2025-03-14 Nr. 01-10/107
Kaišiadorys

ATSAKYMAI Į TEIKĖJŲ KLAUSIMUS VYKDANT KONKURSA „BIODUJŲ GAMYBOS IR BIOMETANO VALYMO ĮRANGOS IR RANGOS DARBŲ PIRKIMAS“

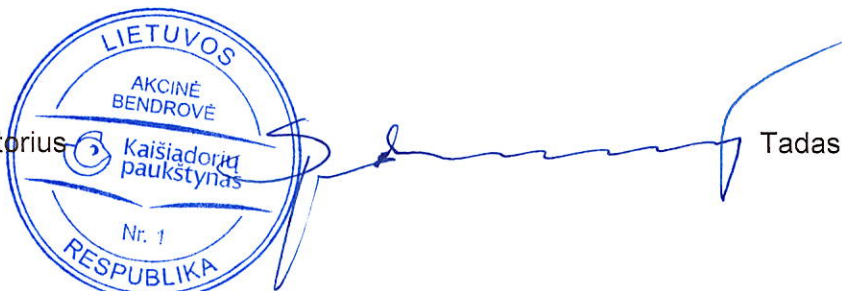
13 klausimas: Ar teisingai suprantame, kad transformatorinės pastotės į pasiūlymo kainą nereikia įskaičiuoti, tai yra ESO dalis?

Atsakymas: Transformatorinės pastotė į pasiūlymo kainą nereikia įskaičiuoti, tai yra ESO dalis.
